Procès-verbal de contrôle d'une installation électrique en BT et TBT

NON CONFORME

Rue	Avenue Mutsaard
Numéro	73A
Boîte	38
Postcode	1020
Commune	Neder-Over-Heembeek
Pays	Belgique

Type de contrôle: Visite de contrôle d'une installation domestique selon(AR 08/09/2019) - RGIE Livre 1 - 6.5. et 4.2.4.3.

Image du tableau de repartition et de manoeuvre:

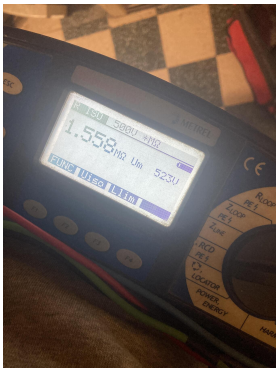
I2.02 La continuité des conducteurs de protection et/ou équipotentielles n'est pas garantie . (Livre 1 Sous-section 5.3.5.3.G. et 5.4.3.5)

I3.09 Le sectionneur de terre n'est pas (ou difficilement) accessible.(Livre 1 Sous-section 5.1.5.1. et 5.4.3.5.)

I5.02 Réaliser ou compléter le repérage des circuits/départs et/ou appareillage, bornes de raccordements, etc. (Livre 1 Sous-section 3.1.3.1. et 3.1.3.3.A. et 5.1.6.1)

I5.09 Potéger correctement les pièces nues sous tension et accessibles (Livre 1 Section 5.1.4. et 4.2.2.3.)

I5.10 Obturer les ouvertures non utillisées du tableau ou coffret (Livre 1 Section 5.1.4. et 4.2.2.3.)

I5.13 La tension nominale de service n'est pas indiqué clairement sur le tableau (Livre 1 Sous-section 3.1.3.3.)

I6.01 Prévoir un interrupteur dispositif de protection à courant différentiel-résiduel, muni d'un dispositif de plombage, à l'origine de l'installation (Livre 1 Sous-section 4.2.4.3.)

I6.04 Prévoir un dispositif de protection à courant différentiel-résiduel distinct d'une sensibilité de 30mA pour la/ ou les salle(s) de bains, lave-linge, lave-vaisselle, sèche-linge et / ou des dispositifs similaires. Cela devrait être secondaire au dispositif de protection à courant différentiel-résiduel principal (Livre 1 Sous-section 7.1.4.1. et 4.2.4.3.)

I9.02 Réorganiser des interrupteurs, prises, connections et boîtes de jonction. (Livre 1 sous-section 1.4.1.3.)
